DODATEK Č. 1

„Víceúčelová sportovní hala Hodonín – oprava a modernizace po tornádu“

Z M Ě N O V Ý L I S T

číslo: ZL č. 1

Návrh sněhových zachytávačů TW SZM

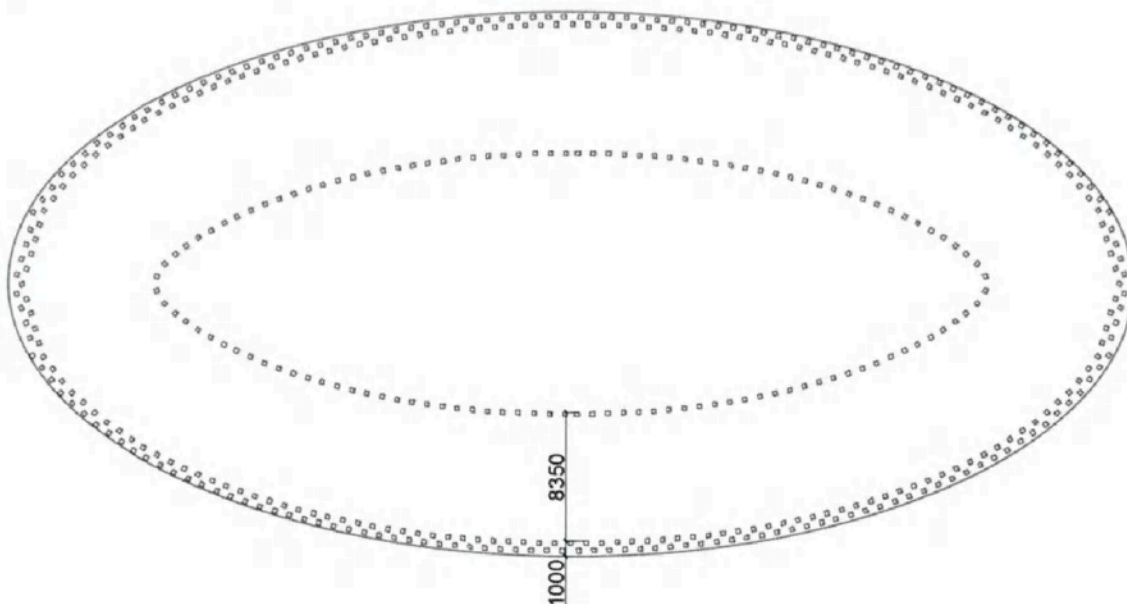
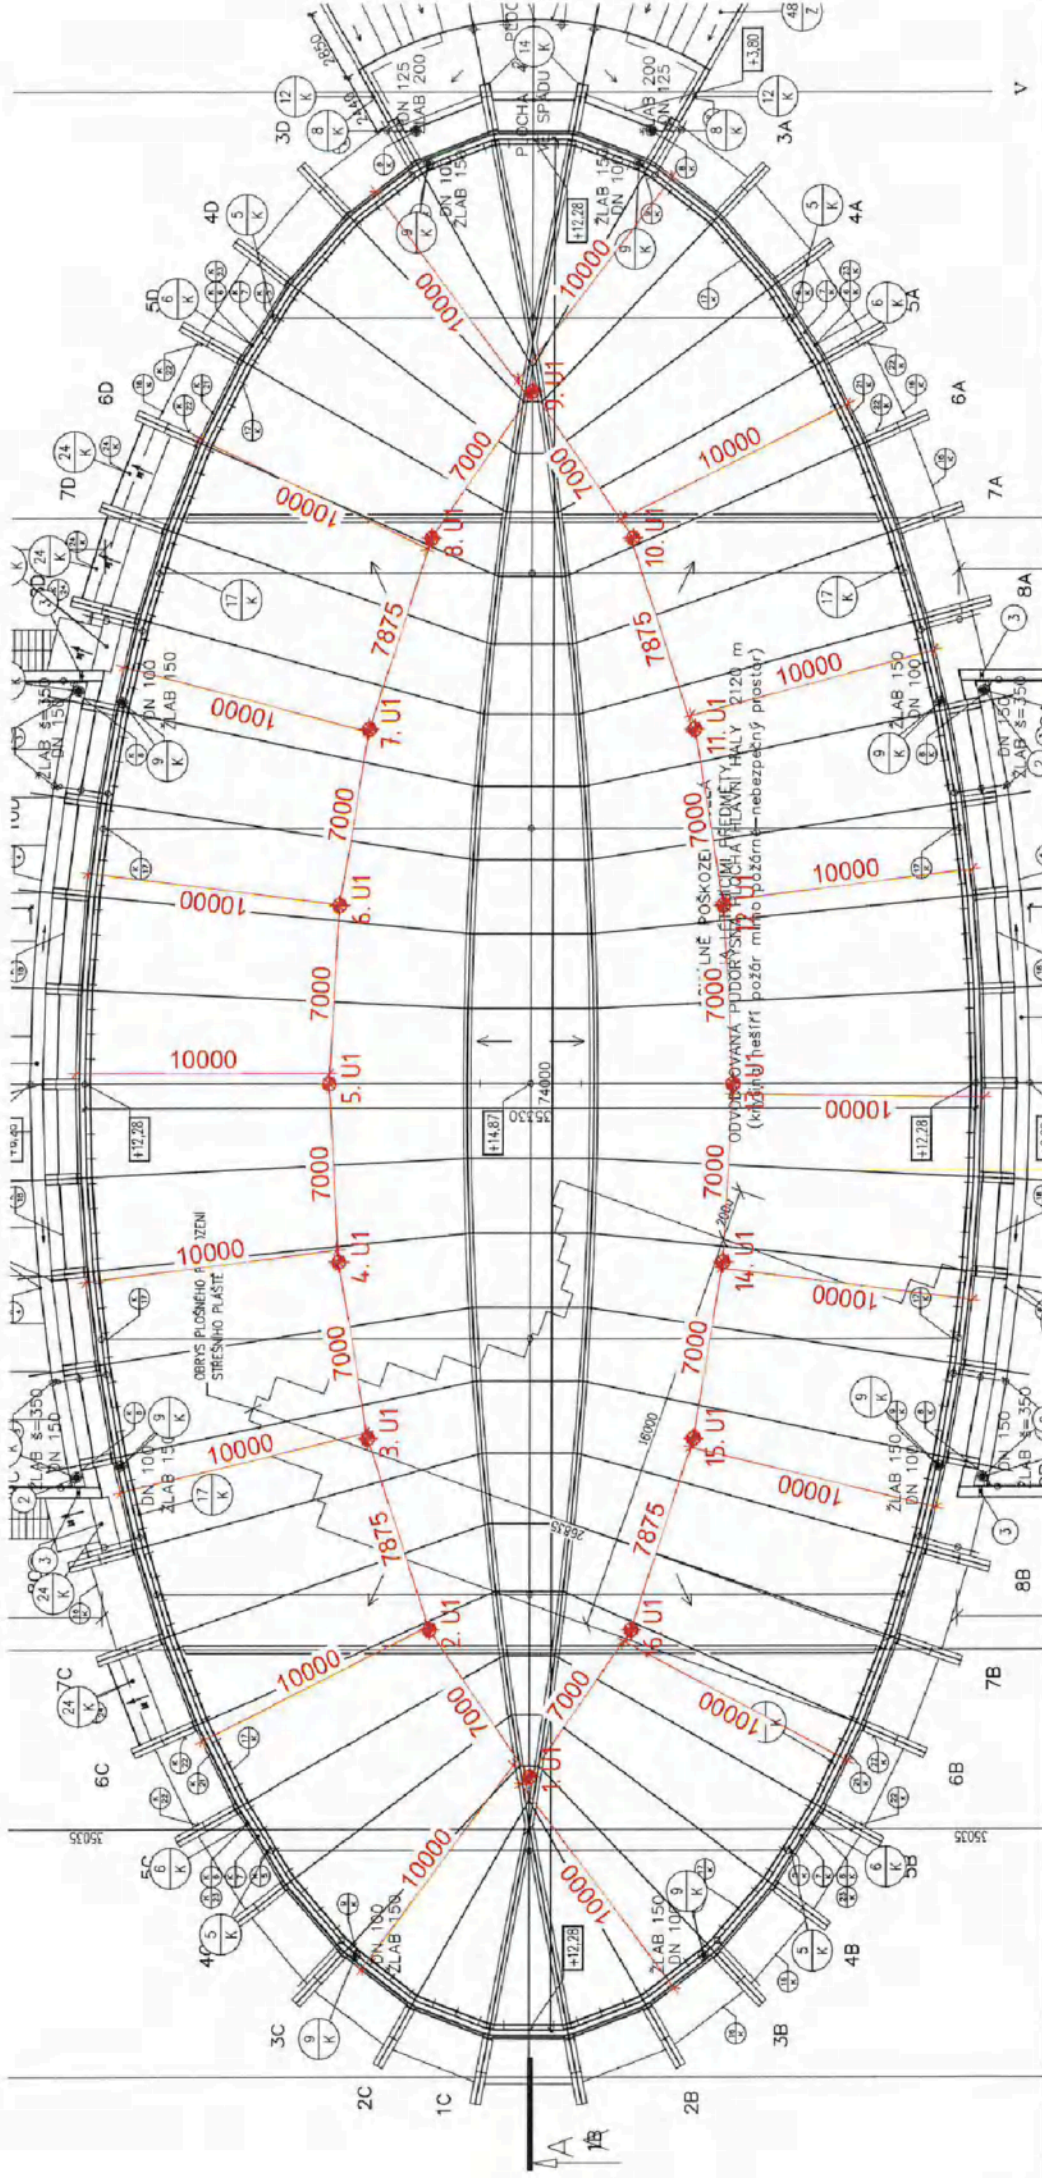
4.2 Změna dle přílohy 1 rozpočet 2 - Změna materiálu a doplnění sněhových zachytávačů.

V projektové dokumentaci je navrženo doplnění chybějících 60ks sněhových zachytávačů. Stávající sněhové zachytávače v počtu 120 ks jsou nakotveny ve střešní nosné konstrukci a k nim je dotažen asfaltový pás. Při demontáži stávajících zachytávačů bylo zjištěno, že jsou poškozeny a značně zalepeny od natavování střešních asfaltových pásů a proto nejdou zpětně použít k novému střešnímu plášti z PVC. Řešení je použití systémových sněhových zachytávačů TW SZM. V příloze je cenová nabídka zhotovitele včetně kladečského plánu.

5.2 Po dohodě s AD bude provedena náhrada a doplnění původních zachytávačů systémovými prvky v předepsaném počtu

α - sklon střechy (°)	8.00
A - šířka střechy (m)	37.00
B - délka střechy (m)	17.70
D - vzdálenost 1. sněháku od okraje (m)	0.40
E - řada v 1/2 volné plochy (m)	8.35
F - základní zdvojená řada v pásu do 1 m od okapové hrany	
Předpokládaná tíha sněhu dle mapy (kN/m ²)	0.70
Předpokládaná síla ve směru spádu střechy (kN/m ²)	0.10

Navržený počet zachytávačů [ks]: 464
